[14465] Rohrausgleichsschüttung (ARSLAN)

Liegenschaft 18002961 Darmstadt, Haardtring Wohnbebauung

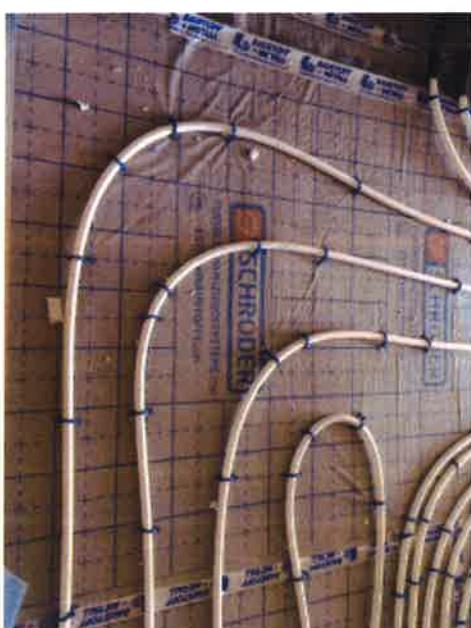
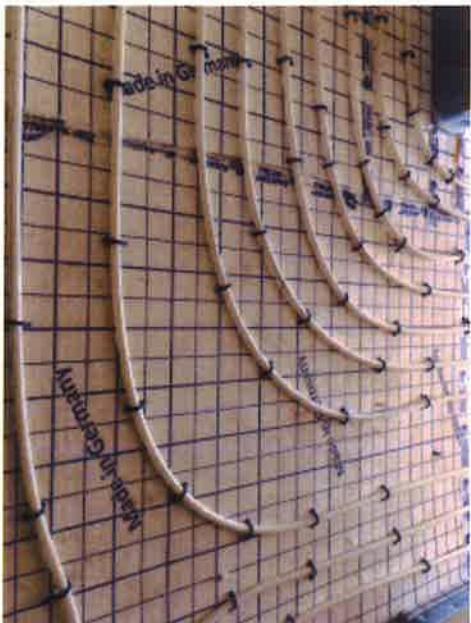
Mangelbeschreibung Warum werden verschiedene Trittschalldämmungen verwendet???
